**NOTIFICACIÓN NÚM. 1
SUBASTA FORMAL 23J-16945
PARA REALIZAR MEJORAS EN EL PRIMER PISO DE LA UNIDAD DE SALUD PÚBLICA
(USP) DE RÍO PIEDRAS, ADSCRITA AL DEPARTAMENTO DE SALUD
DEL GOBIERNO DE PUERTO RICO**

ASUNTO: RESPUESTAS A LAS PREGUNTAS

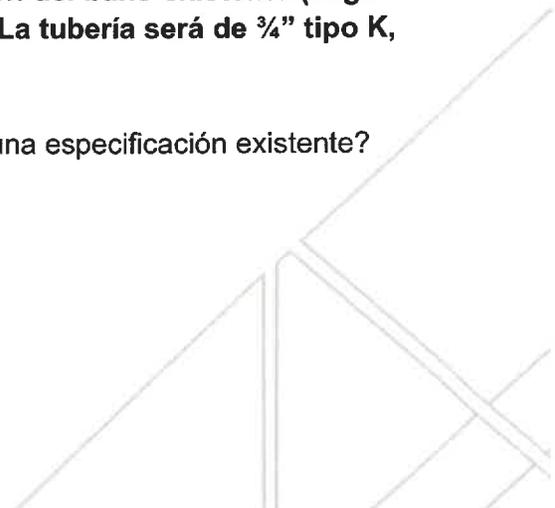
8. ¿Partida 20 -Cuál es el tamaño de la tubería requerida? ¿Cuántos pies lineales de instalación? ¿Hay que remover tubería existente?

RESPUESTA: No hay que eliminar tubería ya que el baño es existente. La nueva tubería sanitaria se tomará desde la provisión del baño existente (según el plano de referencia) hasta la localización del nuevo baño. La tubería será mínima de 4” de diámetro, PVC SCH40.

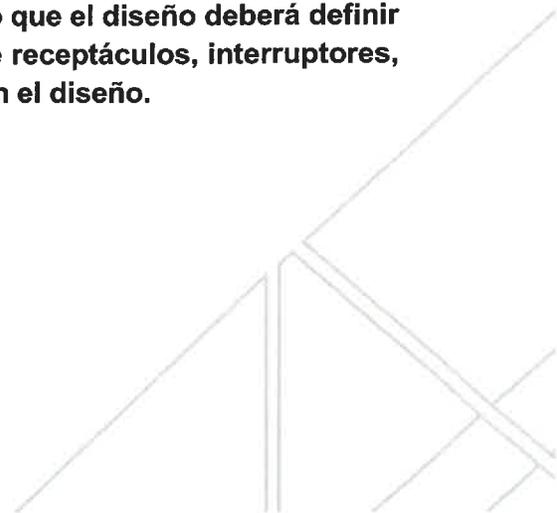
14. ¿Partida 26 - Voltaje? ¿Amperaje? ¿Main braker? ¿Tienen especificaciones?

RESPUESTA: La parte eléctrica es tipo "design-build", por lo que el diseño deberá definir y proveer el voltaje, amperaje, rutas de tuberías, cantidad de receptáculos, interruptores, etc., necesarios para la distribución eléctrica contemplada en el diseño.
